ПЛИТЫ МОДЕЛЬНЫЕ СТАЛЬНЫЕ СО СМЕННЫМИ МЕТАЛЛИЧЕСКИМИ ВКЛАДЫШАМИ ДЛЯ ОПОК РАЗМЕРАМИ В СВЕТУ 600×500 мм НА ФОРМОВОЧНЫЕ ЛИТЕЙНЫЕ МАШИНЫ БЕЗ ПОВОРОТА ПОЛУФОРМЫ С ДОПРЕССОВКОЙ

ГОСТ 20106—74

Изменение № 1 ГОСТ 20106—74 Плиты модельные стальные со сменными металлическими вкладышами для опок размерами в свету 600×500 мм на формовочные литейные машины без поворота полуформы с допрессовкой. Конструкция и размеры

Черт. 1

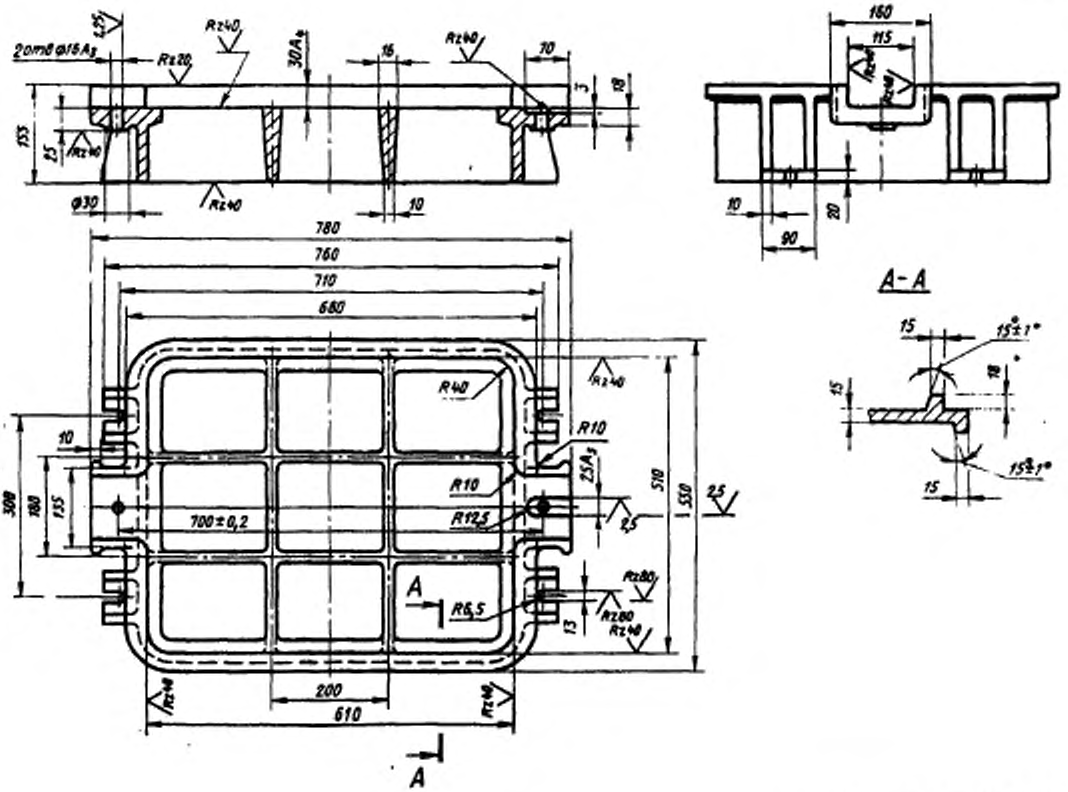
Пункт 1. Чертеж 1. Подрисуночная подпись. Заменить обозначение болта (поз. 9): М12×60.66.05 по ГОСТ 7808—70 на 7002—2523 по ГОСТ 13152—67.

Пункты 1, 3. Чертежи 1, 2. Заменить слова: «Теоретическая масса» на «Масса, не более».
